Riisipere tee 35 kinnistu ehitusloa eelnõu kooskõlastamata jätmine

Olete esitanud Transpordiametile kooskõlastamiseks Harju maakonna Saue valla Haiba küla Riisipere tee 35 kinnistu ehitusloa eelnõu (menetlus nr 434766).

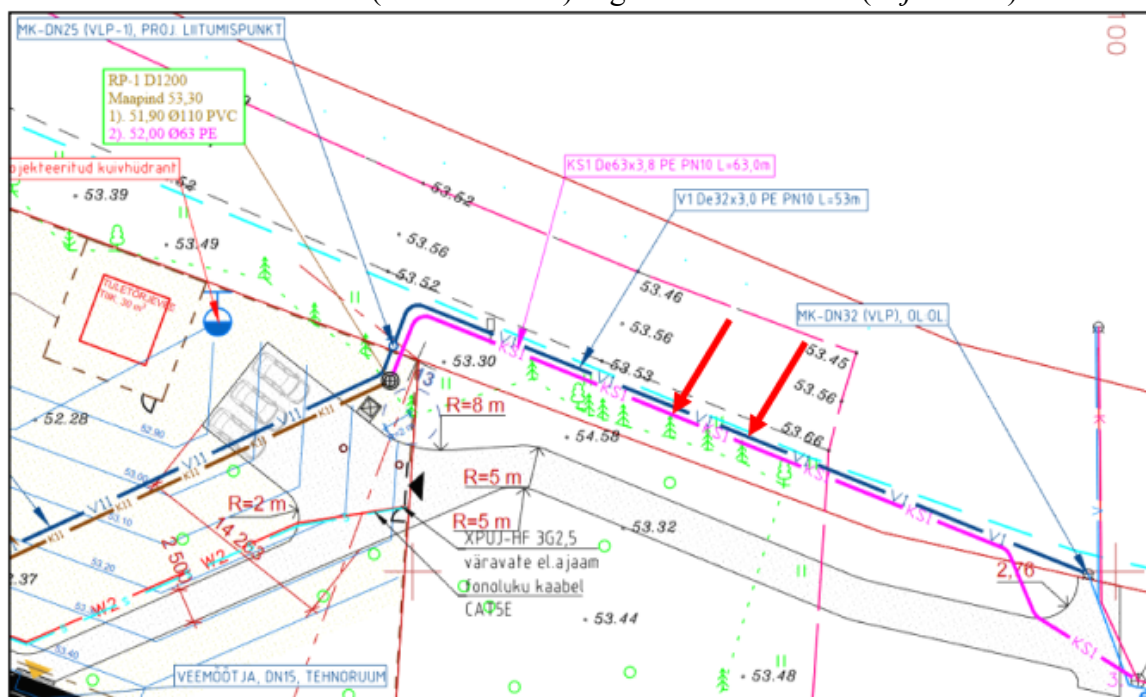
- Meie kirja p 8 on esitatud nõue, et: Tehnovõrke, sh kaitsevööndeid, riigitee alusele maatüksusele mitte kavandada. Veevarustuse- ja kanalisatsiooni projekti joonisel on näidatud projekteeritud veetorustik (kinnistuväline) ja projekteeritud survekanalisatsioonitorustik (kinnistuväline) riigitee alusele maale (vt joonis 1).

EhS § 92 lg 1 alusel on tee rajatis, mis on ette nähtud inimeste, sõidukite või loomade liikumiseks või liiklemiseks. Tee osaks loetakse tunnel, sild, viadukt ja muud liiklemiseks kasutatavad ning tee toimimiseks vajalikud rajatised. Arvestades, et projektiga kavandatud tehnoõrgud ei ole eelpool nimetatud rajatised, mis on vajalikud tee toimimiseks ning riigitee alune maa on peaaegu täielikult riigitee rajatistega kaetud, ei näe me võimalust tehnoõrkude rajamiseks piki riigiteed riigitee alusele maale ning riigitee kaitsevööndisse. Palume leida tehnoõrkude lahendusele uus asukoht kinnistu siseselt.
